柏崎刈羽原子力発電所第7号機 工事計画認可申請に係る論点整理について

2020年7月30日
東京電力ホールディングス株式会社

■ 耐震評価に関する論点整理・指摘事項への回答

図1 地上2階（T.M.S.L.20.4m）の加速度応答スペクトル

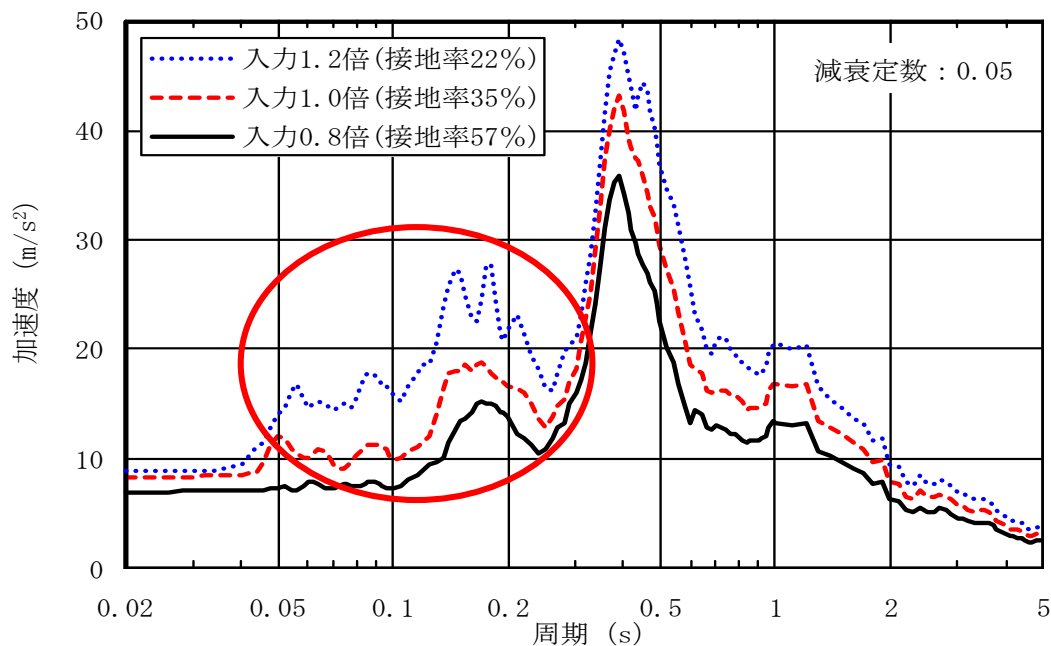
No.	実施日	指摘事項
1	令和2年6月16日 第867回 審査会合	入力を増大させた際の加速度応答スペクトルについて、接地率35%から22%への減少に伴い一部の周期帯に複数のピークが現れ、傾向に変化が見られるため、これらの周期における建屋の挙動も含めて、応答スペクトルの変化に対する考察を説明すること。
2	令和2年6月16日 第867回 審査会合	建屋の応答が低接地率となる場合、基礎浮き上がりに伴う建屋の回転による変形が大きくなるため、隣接建屋への影響について詳細に説明すること。

廃棄物処理建屋の地盤3次元FEM解析結果として、入力地震動を増大させて建屋の応答変化を加速度応答スペクトルで比較した結果、下図に示すように入力1.2倍（接地率22%）のケースでは、0.05～0.2秒程度の短周期域で地上2階の増幅割合が大きい結果となった。今回はこの原因について考察した。

- ①廃棄物処理建屋の地盤3次元FEM解析結果として、入力地震動を増大させて建屋の応答変化を加速度応答スペクトルで比較した結果、入力1.2倍のケースでは0.05～0.2秒間の複数の周期で地上2階の増幅割合が大きくなったため、その原因について考察した。
- ②基礎浮上り線形モデルの地震応答解析を行って、加速度応答スペクトルを比較した結果、基礎浮上り非線形を考慮したことにより短周期域で増幅割合が大きくなり、特に接地率が小さくなる1.2倍のケースでその傾向が顕著になることが確認できた。
- ③基礎浮上り線形モデルも基礎浮上り非線形モデルも建屋は線形モデルであることから、基礎浮上り非線形モデルのみ増幅がみられるのは基礎の浮上りに起因した現象であると考え、浮上り非線形時の基礎の回転による応答増幅に着目した。
- ④応答増幅が顕著な周期帯域を対象にバンドパス波形による検討を行った結果、基礎浮上り非線形時の応答増幅の原因としては、基礎の浮上り非線形により生じた基礎の回転角に伴う幾何学的な建屋上部の変形が追加されたことによるものと考えられた。

以上より、短周期側の複数の周期で見られた応答増幅は、基礎浮上り非線形による基礎の回転に伴う応答増幅が原因であるものと考えられる。

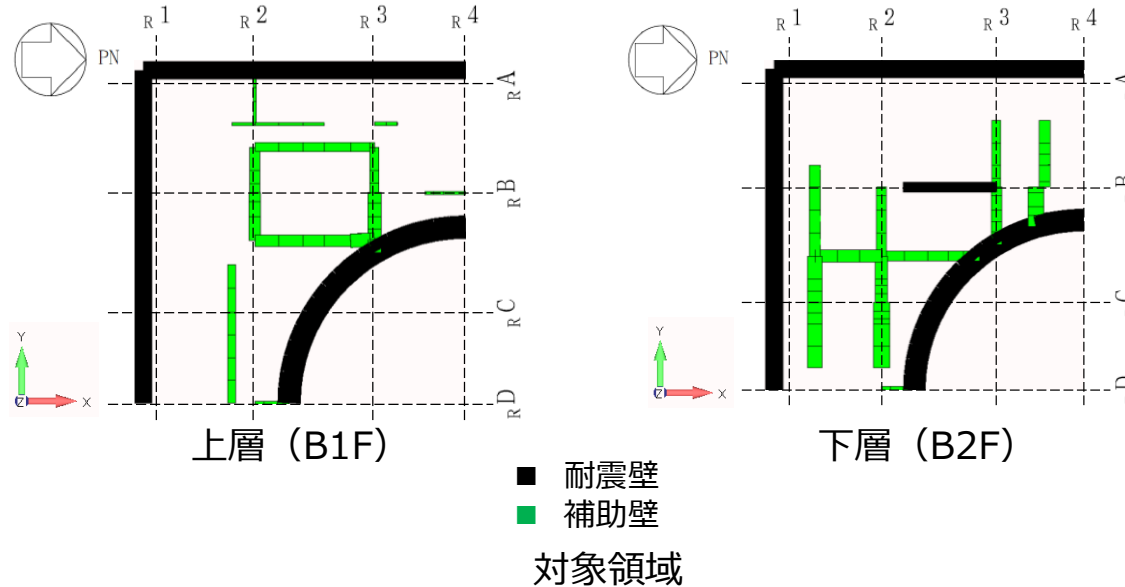
床スラブについて、補助壁が負担したせん断力を下層へ伝達する役割を担うことから、補助壁が負担するせん断力を床スラブが十分に伝達できていることを説明すること。

- また、補助壁が通り芯から大きく離れており、上層と下層で補助壁が連続しない領域の代表としてB1F南西部を抽出し、その領域の床スラブの面内せん断応力度の平均値についても確認した。
- 対象領域の床スラブの面内せん断応力度の平均値がコンクリートのせん断ひび割れ強度 1.76N/mm^2 ($= 0.31\sqrt{F_c}$) を下回っていることから、S s地震時に床スラブが弾性状態であることを確認した。

応力解析モデル (B2F(T.M.S.L.-1.7m)の例)

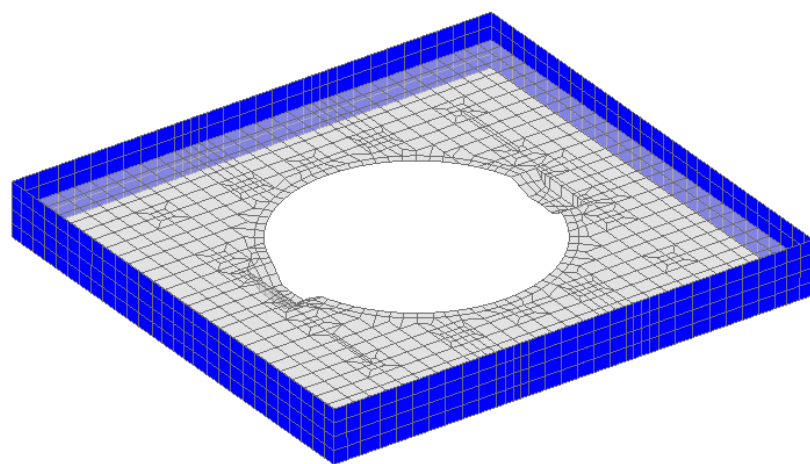
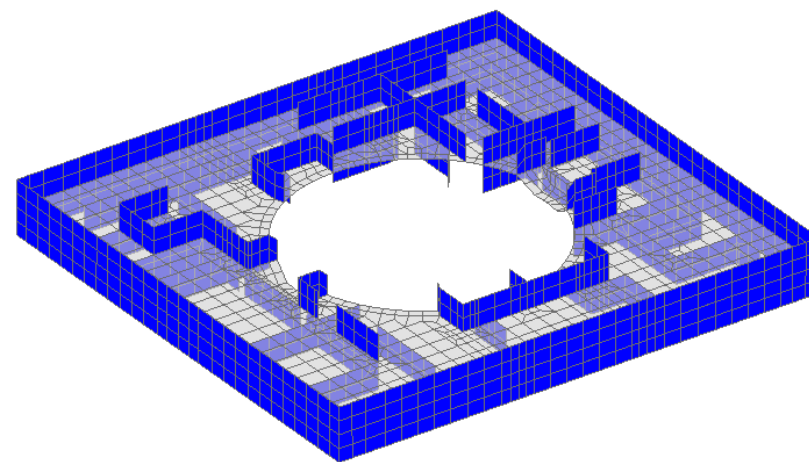
弾塑性解析を適用するRCCVの評価について、境界条件として用いている床スラブを弾性としてモデル化していることの根拠を説明すること。また、コンクリート強度のばらつきや補助壁等の考慮の有無が拘束効果及び評価結果に与える影響に対する考察を説明すること。

- RCCVに取り付く床スラブについては、既工認時に外壁を考慮したFEMモデルにより剛性の妥当性を確認していたため、今回の検討では、補助壁及び中間壁の考慮の有無が拘束効果に与える影響を確認する。
- 各階を取り出した床スラブの補助壁及び中間壁がない場合とある場合のFEMモデルを作成し、RCCV側から半径方向の単位荷重を入力した弾性応力解析を実施し、半径方向の変位の比較を行う。
- 外壁、補助壁及び中間壁は上下階の中心間の高さまでモデル化し、壁の上下端の節点及びRCCV外周の節点を鉛直方向固定とする境界条件を設定する。

- 補助壁及び中間壁がない場合とある場合で半径方向の変位に大きな差がなく、拘束効果は約5%の増大となり、「2.1 床スラブの拘束効果の変動による感度解析」で考慮した変動に比べて小さいことを確認した。

RCCV底部の応力平均化範囲

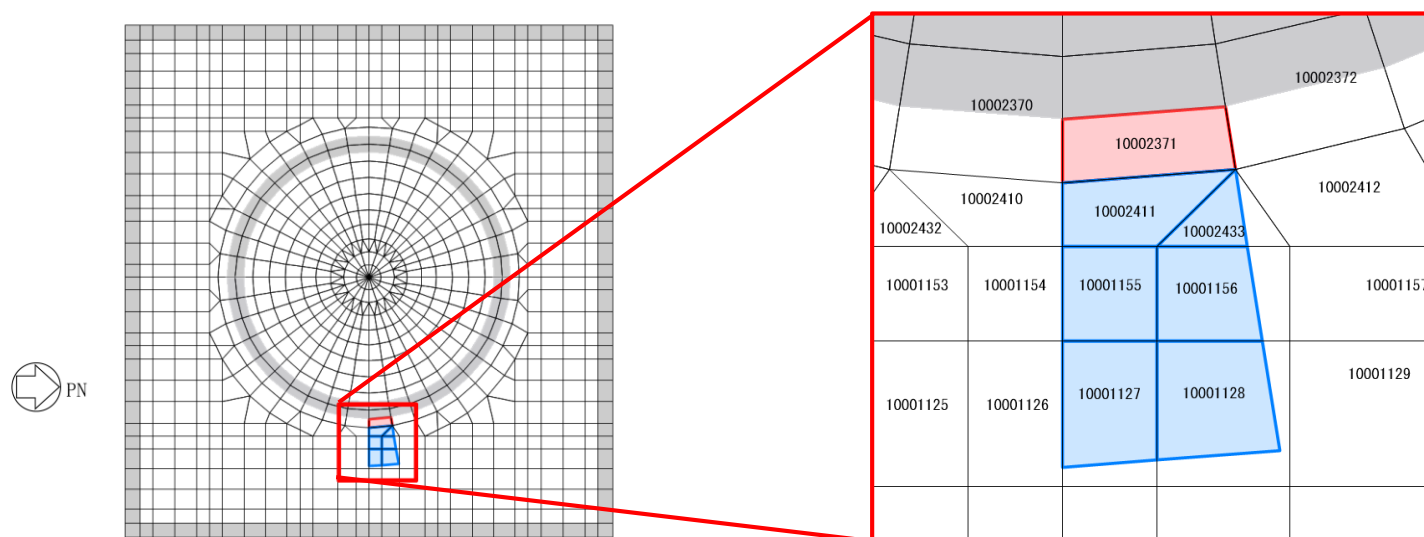
弾塑性解析結果による応力、ひずみの程度、分布状況等を示した上で、今回工認において応力平均化を適用する対象領域及びその周辺領域の配筋の状況、各応力の分布状況等进行分析して説明すること。また、今回工認において、弾塑性解析を適用し、更に応力平均化を行うことの合理性及び適用範囲について説明すること。

- RCCV底部ではRC-N規準を参考に、壁面から基礎スラブの部材厚の範囲で、面外せん断力に対して応力平均化を適用している。
- 以降では、この応力平均化範囲及びその周辺領域の配筋並びに応力及びひずみのコンター図を確認する。
- なお、RCCVと同様に弾塑性解析を実施しているコントロール建屋では、応力平均化を適用していない。
